Lokalplan 1-2-110
Boliger ved Lindholm Nærbanevej, Nørresundby Midtby

Forsyningsvirksomhederne - Bemærkninger til forslag til lokalplan 1-2-110 Boliger ved Lindholm Nærbanevej, Nørresundby Midtby og forslag til redegørelse for bæredygtighed

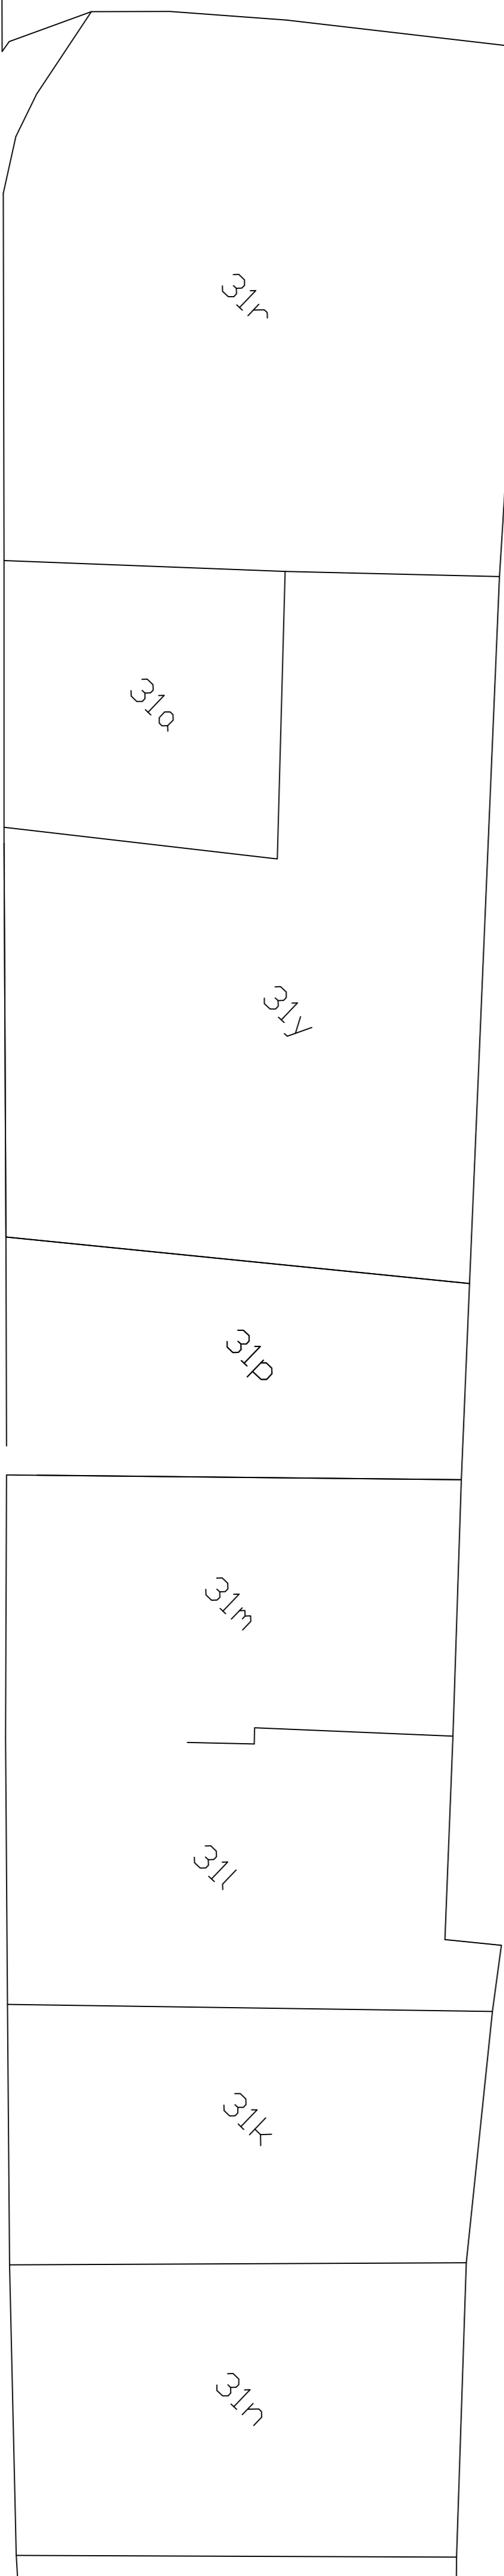
§ 9.7 Regnvandsbassin, delområde A

Der skal reserveres plads til forsinkelsesbassin for regnvand i områdets nordvestlige ende.

Denne formulering foreslås ændret og suppleret med:

Der sikres mulighed for forsinkelsesbassin til regnvand i områdets nordvestlige ende.

Der kan suppleres eller erstattes med regnvandskassetter under adgangsvejen til forsinkelse af regnvand.

Såfremt det ikke er teknisk muligt at etablere forsinkelsesbassin for regnvand i området pga grundvandsspejlet er for højt, foreslås derfor, at der alternativt kan etableres regnvandskassetter under vejen til forsinkelse af overfladevandet.
